TECHNISCHE INFORMATION

Datum: 31.12.2025
 TI: 1925
 Automatentyp/en: SiLine HG TS
 Serie

Kabelbefestigung SiLine HG TS Serie

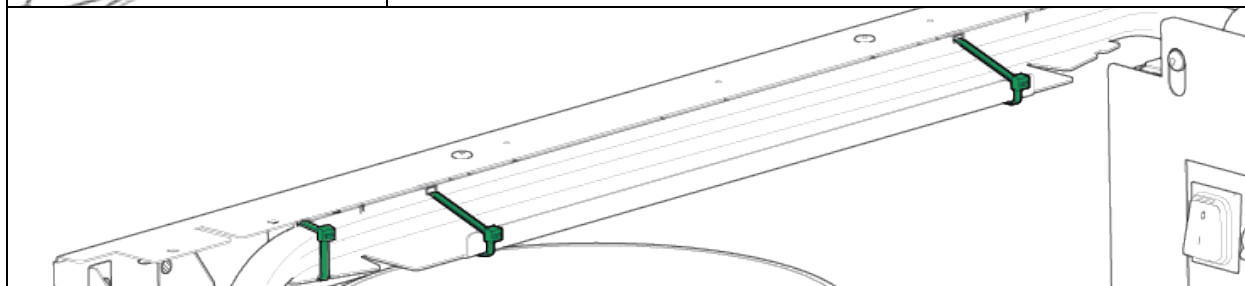
Im Rahmen einer Produktoptimierung wurde der Kabelbaumhalter (Gehäuse, Art.-Nr. 419 00 410 00) konstruktiv angepasst und verlängert.

Ziel der Änderung ist eine verbesserte Führung der Kabel im Bereich der Kabelrinne sowie die Reduzierung möglicher Kollisionen mit beweglichen Bauteilen.

Der überarbeitete Kabelbaumhalter wird ab Produktionswoche KW 36/2025 serienmäßig verbaut (ab Seriennummer 90569753).

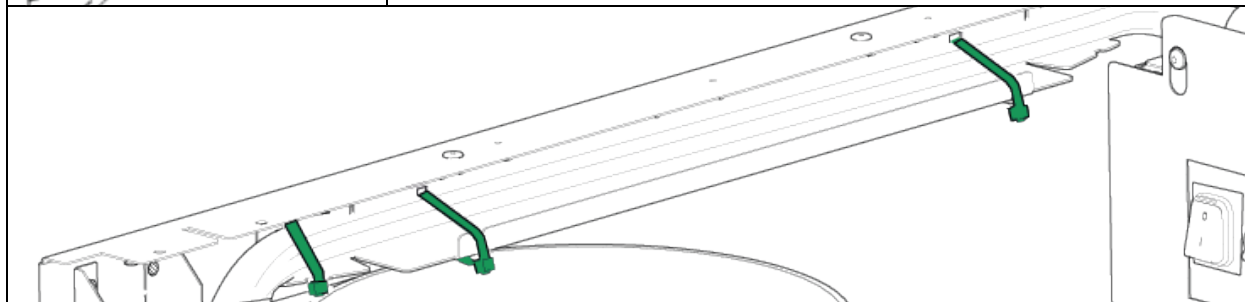
Unabhängig von dieser Änderung ist bei Service- und Wartungsarbeiten auf eine korrekte Verlegung der Kabel im Bereich der Kabelrinne zu kontrollieren, damit die Drehbewegung der Bechertürme nicht beeinträchtigt wird.

Die Verschlüsse der Kabelbinder zeigen in Richtung Automatenboden. Durch diese Art der Montage sind Kollisionen möglich.

Die Verschlüsse der Kabelbinder zeigen bei geschlossener Tür in Richtung Automatenrückwand. Durch diese Art der Montage sind keine Kollisionen möglich.
